**RESOLUCIÓN No. 2648**  
**ARMENIA QUINDIO, 10 DE OCTUBRE DE 2023**

**"POR MEDIO DEL CUAL SE NIEGA UN PERMISO DE VERTIMIENTO DE AGUAS RESIDUALES DOMÉSTICAS PARA UNA VIVIENDA CAMPESTRE CONSTRUIDA EN EL PREDIO 1) LT LT 28 (CONJUNTO CAMPESTRE ENCENILLOS DEL MANANTIAL CASA 28 VEREDA SAN ANTONIO DEL MUNICIPIO DE CIRCASIA Y SE ADOPTAN OTRAS DISPOSICIONES"**

**"CONCEPTO TÉCNICO DE TRÁMITE DE PERMISOS DE VERTIMIENTOS**  
**CTPV: 304 de 2023**

FECHA:	06 de Septiembre de 2023
SOLICITANTE:	Facundo Ignacio Bernal Cardona
EXPEDIENTE N°:	<b>6416 de 2023</b>

Imagen 1. Esquema corte de Tanque Séptico y FAFA.

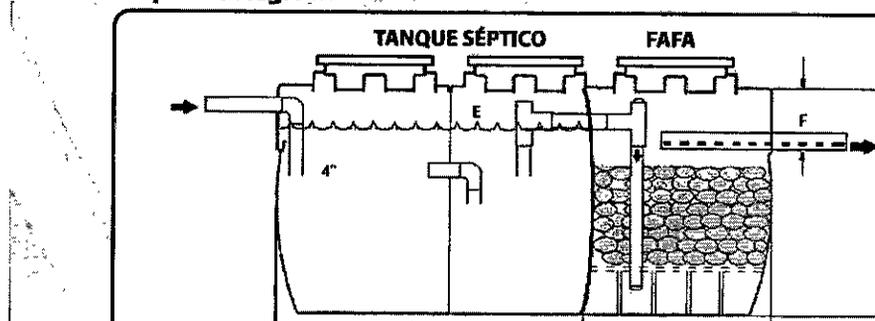
Las aguas residuales domésticas (ARD), generadas en la vivienda se conducen a 1 Sistema de Tratamiento de Aguas Residuales Domésticas (STARD) en prefabricado integrado de polietileno de alta resistencia, compuesto por trampa de grasas, tanque séptico y filtro anaeróbico y como sistema de disposición final un pozo de absorción, con capacidad calculada hasta para máximo **8 contribuyentes permanentes**.

Trampa de grasas: La trampa de grasas está construida en material de mampostería, para el pre tratamiento de las aguas residuales provenientes de la cocina, y o aguas jabonosas con relación largo ancho 2:1 y dimensiones de 1.0m de Largo X 0.5m de ancho X 1.0m de altura total para un volumen final de 400 litros.

Tanque séptico y Filtro Anaerobio de Flujo Ascendente FAFA: En memoria de cálculo y planos se muestra que el tanque séptico es en prefabricado integrado de alta resistencia, el cual posee dimensiones de 1.14m de Ø (Diámetro), y 2.30m de longitud, con un volumen final fabricado de 2000 Litros.

Disposición final del efluente: Como disposición final de las aguas residuales domésticas tratadas se diseña un pozo de absorción. La tasa de percolación obtenida a partir de los ensayos realizados en el sitio es de 6.52 min/cm, de absorción media rápida. Se obtiene un área de absorción de 20.4m<sup>2</sup>. Con un diámetro mínimo de 2 metros obteniendo una altura útil de 3.2 metros de profundidad.

Imagen 1 Tomada del Google Earth

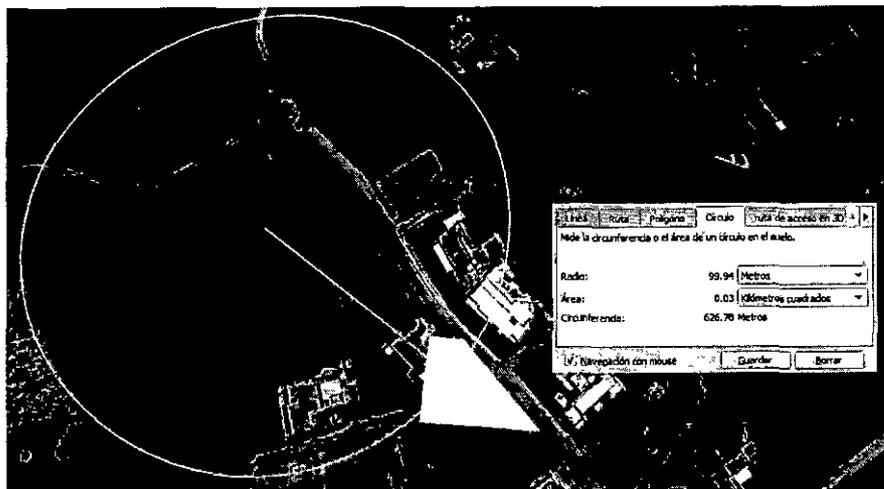
Según lo observado en el SIG Quindío se evidencia que el predio se encuentra fuera de los polígonos de Distritos de Conservación de Suelos (DCS) y del Distrito Regional de Manejo Integrado de la Cuenca Alta del Río Quindío (DRMI), así como del polígono de reserva forestal central y la zonificación ley 2da. Se observa afloramiento de agua superficial cercano al predio, en las coordenadas Lat: 4°37'36.80"N Long: -75°37'38.57"O con lo cual se procede a realizar análisis de determinantes ambientales en cuanto al cumplimiento de las distancias mínimas con respecto a punto de infiltración al suelo y se determina que parte de la vivienda se ha construido dentro de los 100m a la redonda de protección para nacimientos, pero la infiltración se encuentra a una distancia de 105m con lo que si cumple con la distancia mínima de retiro.

**Por tanto, es pertinente aclarar que por ningún motivo se podrá afectar o construir dentro de dicha faja forestal de protección según lo dispuesto en el artículo 2.2.1.1.18.2. Protección y conservación de los bosques. Del Decreto 1076 de 2015, en el cual se establece que la protección de los bosques, los propietarios de predios están obligados a:**

También se evidencia que el predio se encuentra ubicado en su totalidad suelos con capacidad de uso clase 3.

- ***El predio se ubica por dentro de Áreas forestales protectoras de las que habla el artículo 2.2.1.1.18.2 del Decreto 1076 de 2015.***
- **AREA DE DISPOSICION DEL VERTIMIENTO:** para la disposición final de las aguas generadas en el predio LOTE 28 ENCENILLOS DEL MANANTIAL se determinó un área necesaria de \_20.4m<sup>2</sup>\_ las mismas fueron designadas en las coordenadas geográficas Lat: 4° 37' 35.4530" N Long: -75° 37' 35.6112" W con altitud \_1700\_ msnm. El predio colinda con predios con uso \_residencial campestre\_ (según plano topográfico allegado).
